**Forum mondial de l'harmonisation des Règlements
concernant les véhicules**

Groupe de travail de la sécurité passive

**Règlement ONU n° 129 (Dispositifs améliorés
de retenue pour enfants)****Proposition de série 04 d'amendements
au Règlement ONU n° 129****Communication de l'expert de l'Association européenne
des fournisseurs de l'automobile***

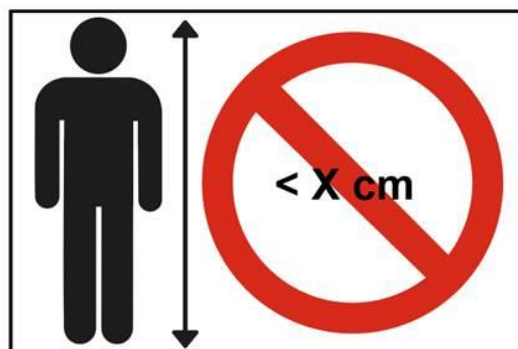
4.8.5 Les dispositifs améliorés de retenue pour enfants de type coussin d'appoint doivent porter de manière permanente l'étiquette représentée ci-après (aux dimensions minimales de 60 x 40 mm), celle-ci étant visible pour la personne qui installe le dispositif dans le véhicule. La valeur X mentionnée sur l'étiquette correspond à la plus petite des tailles pour lesquelles le dispositif est homologué. Si le coussin d'appoint est homologué en combinaison avec un siège rehausseur, l'étiquette ne doit être visible que quand le dispositif est utilisé en tant que coussin d'appoint.

Figure 1

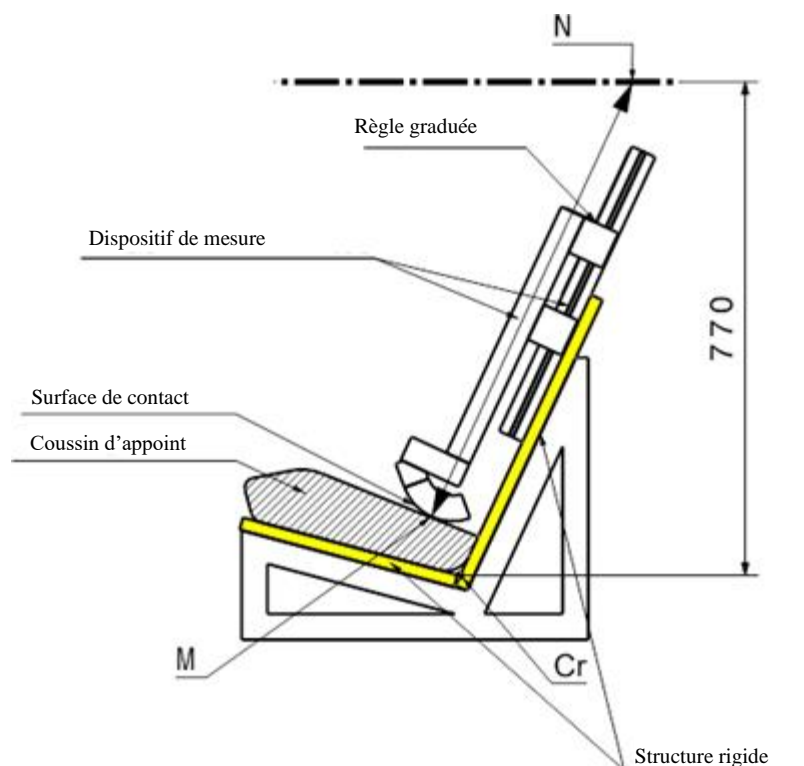
« 6.1.3.6 S'agissant des coussins d'appoint, l'homologation de type n'est pas accordée pour les tailles inférieures à 125 cm. Les coussins d'appoint ne doivent donc pas être utilisables en deçà de 125 cm.

Le coussin d'appoint ayant été mis en place, on s'assurera que le sommet de la tête de l'enfant se trouve au niveau, ou au-dessus du niveau, d'un plan horizontal situé à 770 mm à la verticale de Cr sur la banquette d'essai décrite à l'annexe 6.

La procédure à suivre à cette fin est présentée ci-après (voir la figure 1) :

- Aux fins de la procédure de vérification, on utilise un modèle rigide de la banquette d'essai, tel que décrit à l'annexe 25. Ce modèle doit avoir les mêmes caractéristiques géométriques que la banquette d'essai R129 et être suffisamment rigide. Dans les explications qui suivent, le modèle est appelé "banquette d'essai simulée".
- Une structure rigide comportant une partie coulissante est fixée à la banquette d'essai simulée. Un plan horizontal situé à 770 mm à la verticale de Cr est défini.

- c) Le coussin d'appoint doit être placé sur la banquette d'essai simulée, son axe étant aligné sur l'axe de la banquette d'essai et sa surface arrière étant en contact avec le dossier de la banquette.
- d) S'il existe des attaches ISOFIX, celles-ci doivent être verrouillées sur les ancrages ISOFIX inférieurs de la banquette d'essai. Une force supplémentaire de 135 ± 15 N doit être appliquée dans un plan parallèle à la surface de la banquette d'essai simulée. Cette force doit s'appliquer le long de l'axe du dispositif amélioré de retenue pour enfants et à une hauteur ne dépassant pas 100 mm au-dessus de la surface de l'assise de la banquette.
- e) Le dispositif de mesure est déplacé vers le bas, parallèlement au dossier de la banquette d'essai simulée, jusqu'à ce qu'il soit arrêté par le coussin d'appoint.

Figure 2
Règle graduée du dispositif de mesure

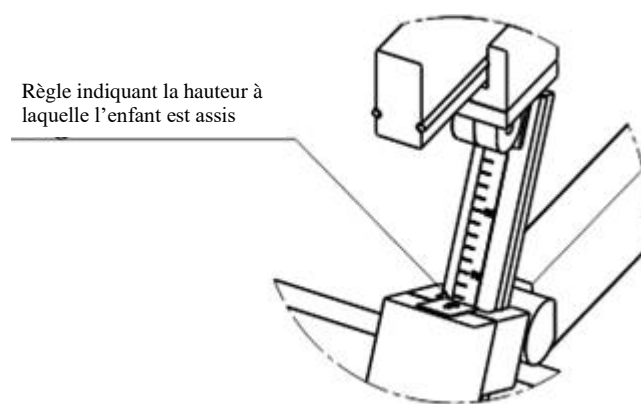
- f) La distance mesurée entre les deux points M et N indique la hauteur en position assise d'un enfant qui utilise le coussin d'appoint représenté à la figure 1. La valeur correspondante apparaît sur une règle qui est fournie avec le dispositif (voir la figure 1).
- g) Associée aux données du tableau 3, la hauteur en position assise permet de déterminer la taille minimale de l'enfant à laquelle le coussin d'appoint convient. Par exemple, une hauteur en position assise de 70,2 cm correspond à une taille minimale de 125 cm, tandis qu'une hauteur en position assise de 81,1 cm correspond à une taille de 150 cm.

Si la valeur obtenue pour la hauteur en position assise est comprise entre deux nombres entiers, il convient d'arrondir systématiquement à l'entier supérieur (exemple : hauteur en position assise mesurée = 72,9 cm ► taille résultante = 132,25 cm ► plus petite taille autorisée = 133 cm).
- h) La taille déterminée au moyen de la procédure ci-dessus doit être comparée à la taille limite inférieure de la gamme de tailles homologuée. Lorsque cette taille limite inférieure est supérieure ou égale à la taille minimale obtenue, la prescription est réputée satisfaite.

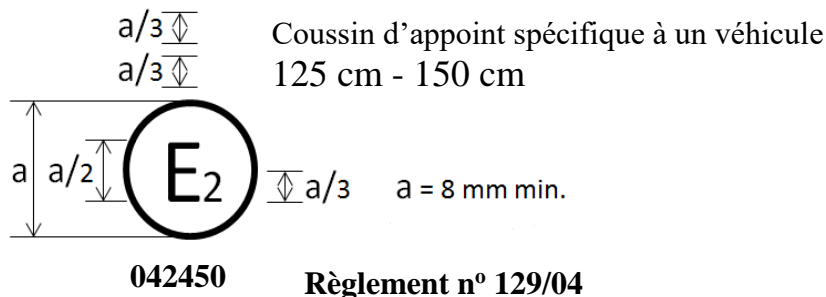
Le dispositif amélioré de retenue pour enfants portant la marque d'homologation ci-dessus peut être installé à toute place assise i-Size et être utilisé pour la gamme de tailles 125-150 cm. Il est homologué en France (E2) sous le numéro 042439. Ce numéro d'homologation indique que l'homologation a été accordée conformément aux prescriptions du Règlement relatif à l'homologation des dispositifs améliorés de retenue pour enfants à bord des véhicules automobiles, tel que modifié par la série d'amendements indiquée. La marque d'homologation doit également comprendre le numéro du Règlement suivi du numéro de la série d'amendements conformément à laquelle l'homologation a été accordée.

Le dispositif amélioré de retenue pour enfants portant la marque d'homologation ci-dessus peut être utilisé pour la gamme de tailles 125-150 cm, mais ne peut être installé dans n'importe quel véhicule. Il est homologué en France (E2) sous le numéro 042450. Ce numéro d'homologation indique que l'homologation a été délivrée conformément aux prescriptions du Règlement relatif à l'homologation des dispositifs améliorés de retenue pour enfants de type coussin d'appoint spécifique à un véhicule utilisés à bord de véhicules automobiles, tel que modifié par la série 04 d'amendements. La marque d'homologation doit également comprendre le numéro du Règlement suivi du numéro de la série d'amendements conformément à laquelle l'homologation a été délivrée.

« Figure 2A

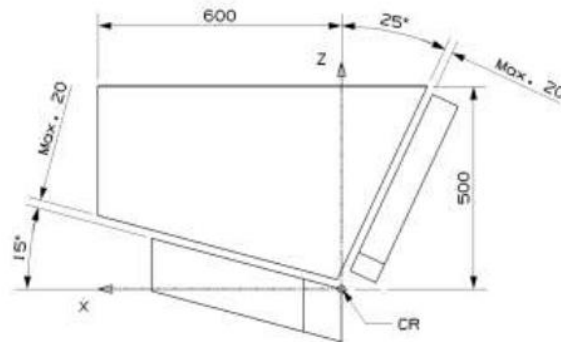
Paragraphe 1, figure 2, supprimer.

Dimensions du panneau de portière **pour l’essai des dispositifs améliorés de retenue pour enfants ISOFIX de classe intégrale** – Vue en coupe (tolérances générales : ± 2 mm et ± 1 degré)

Ce panneau de portière doit être utilisé lorsque le dispositif amélioré de retenue pour enfants de classe intégrale à l’essai est installé avec les attaches ISOFIX.

4. La proposition ci-dessus modifie la série 02 d'amendements au Règlement ONU n° 129 (et toutes les séries suivantes) pour que le panneau de portière d'origine sans ouverture soit utilisé avec les dispositifs améliorés de retenue pour enfants ISOFIX de classe intégrale (sauf en cas d'extension d'homologation, auquel cas le nouveau panneau de portière est utilisé).

Figure 2B

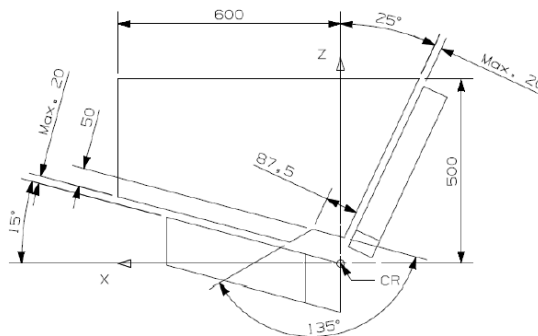
Dimensions du panneau de portière pour l’essai des dispositifs améliorés de retenue pour enfants de classe non intégrale – Vue en coupe (tolérances générales : ± 2 mm et ± 1 degré)

Ce panneau de portière doit être utilisé lorsque le dispositif amélioré de retenue pour enfants à l’essai est installé avec la ceinture de sécurité pour adultes.

Cette portière peut aussi être utilisée pour les essais réalisés en vue de l’extension d’une homologation de type pour un dispositif amélioré de retenue pour enfants ISOFIX de classe intégrale, sous réserve qu’elle ait été utilisée pour l’homologation de type initiale.

5. Elle permet de s'assurer que les dispositifs améliorés de retenue pour enfants ISOFIX ne bénéficient pas de l'ouverture pour l'atténuation des chocs sur le dispositif et le mannequin. Les dispositifs de classe intégrale à ceinture et les dispositifs de classe non intégrale continuent quant à eux de bénéficier de l'ouverture.
-

Dispositif de mesure permettant de vérifier la hauteur en position assise

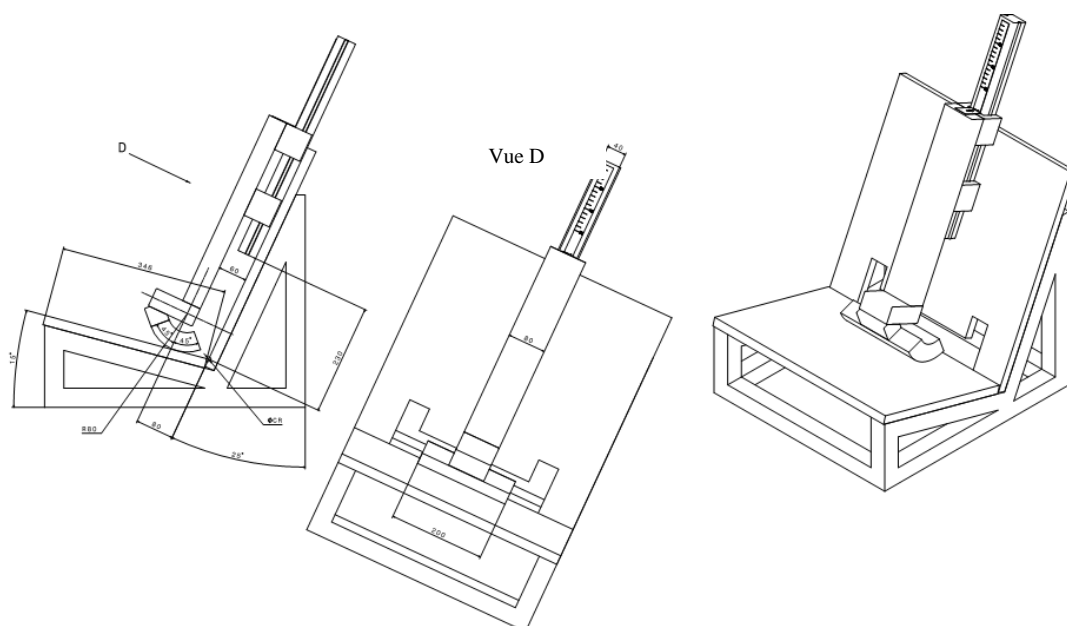
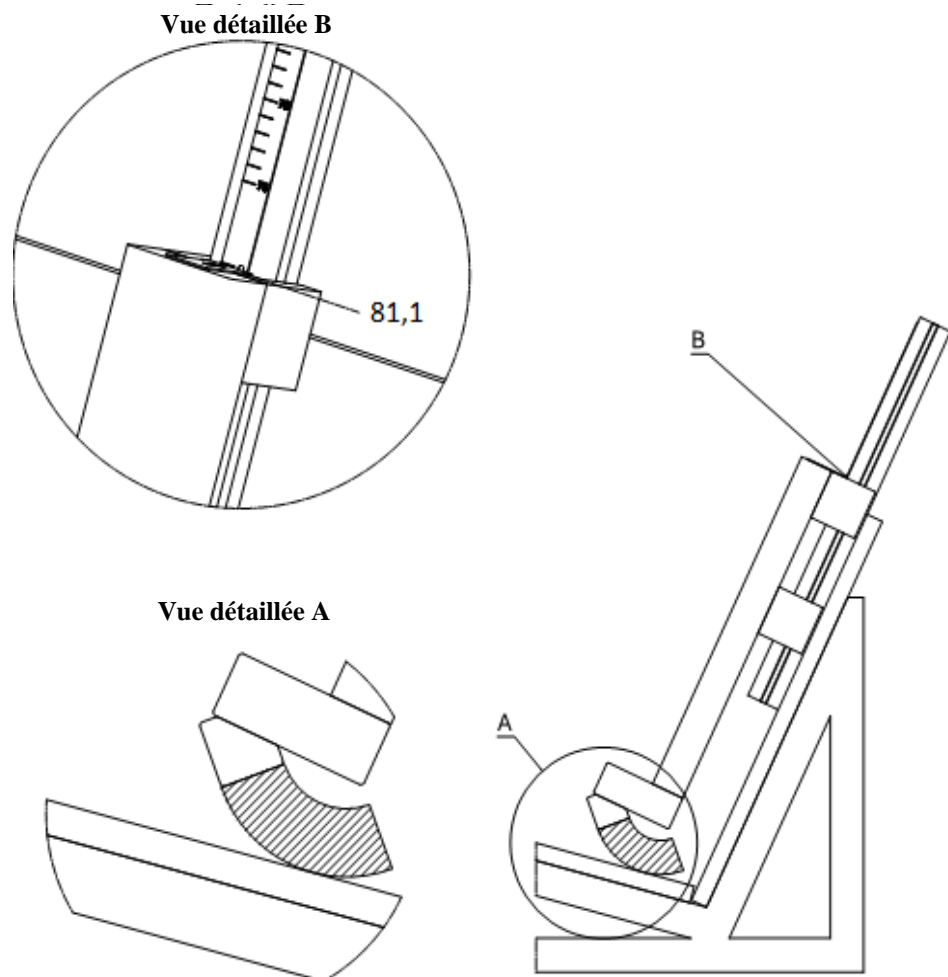
L'étalonnage de l'échelle de mesure (règle graduée) est fondé sur une mesure idéale effectuée dans un logiciel de CAO à partir du cadre du dispositif de mesure installé sur la banquette d'essai rigide simulant la banquette d'essai R129 et d'un mannequin numérique de type Q10. Le mannequin est mis en place de telle sorte que sa tête soit alignée avec le plan horizontal situé à 770 mm et que son dos soit en contact avec le dossier de la banquette. Une fois le mannequin en place, on mesure la distance entre ses fesses et le coussin de la banquette, puis on ajoute cette

distance à la hauteur en position assise du mannequin, ce qui permet d'obtenir la valeur d'étalonnage. Dans le présent contexte, la valeur est 81,1 cm.

Pour l'étalonnage, l'échelle de mesure doit entrer en contact avec la surface d'appui (vue détaillée A). Elle indique alors la valeur d'étalonnage, soit 81,1 cm (vue détaillée B).

Figure 1

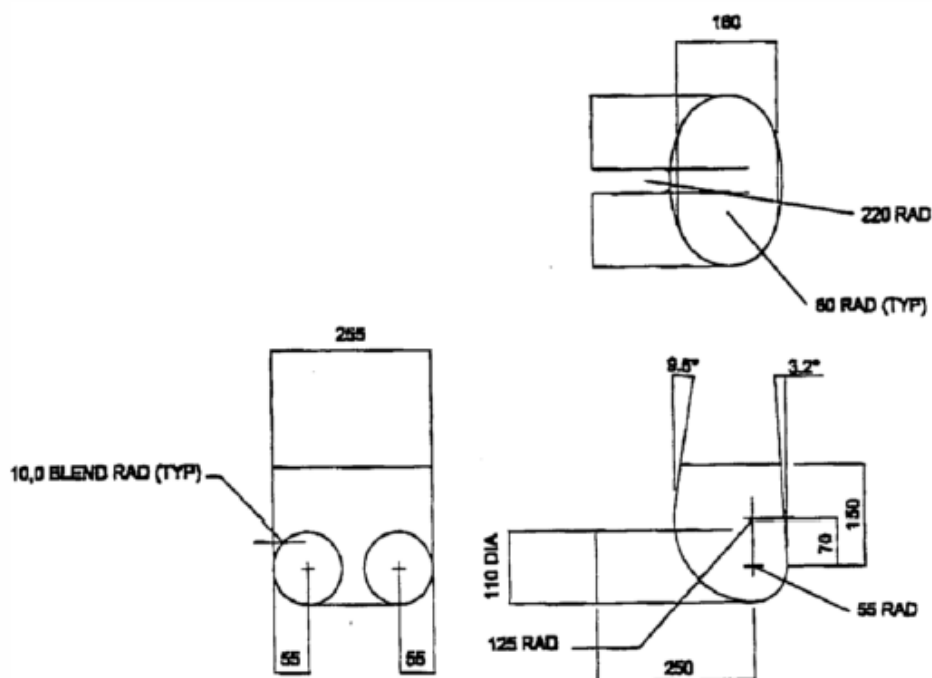
Placer une pièce de tissu en coton sur la surface d'assise de la banquette d'essai. Placer le coussin d'appoint sur la banquette d'essai, placer le bloc du tronc inférieur sur le coussin, de la façon décrite à la figure 1 de l'annexe 26, puis fixer et tendre la ceinture de sécurité pour adultes à trois points comme il est prescrit au paragraphe 7.1.3.5.2.2. Avec un morceau de sangle ou d'une bande semblable de 25 mm de large fixé autour du coussin, appliquer une charge de 250 ± 5 N dans le sens de la flèche A, alignée sur la surface d'assise de la banquette d'essai (voir la figure 2 de l'annexe 26).

Bloc-mannequin (sur la base du P10 raccourci)

Matériau : Polystyrène expansé (40-45 g/l)

Figure 2

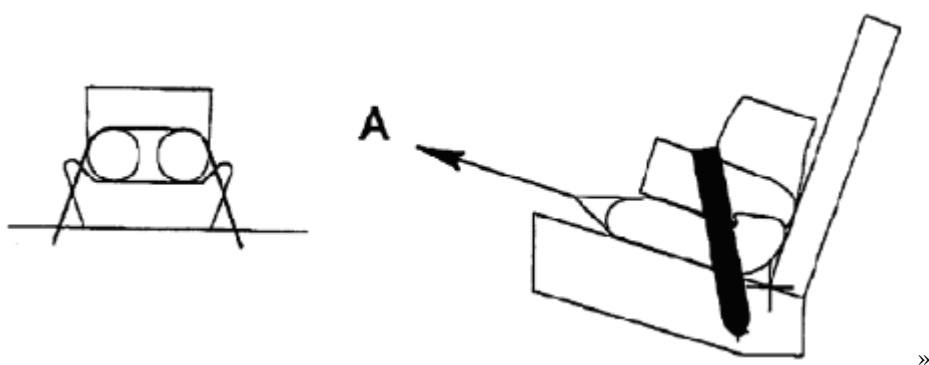
Il ne doit pas être possible de retirer le coussin d'appoint entièrement de la place qu'il occupe sous le bloc du tronc inférieur. »

Essai de traction du coussin d'appoint surmonté du bloc-mannequin
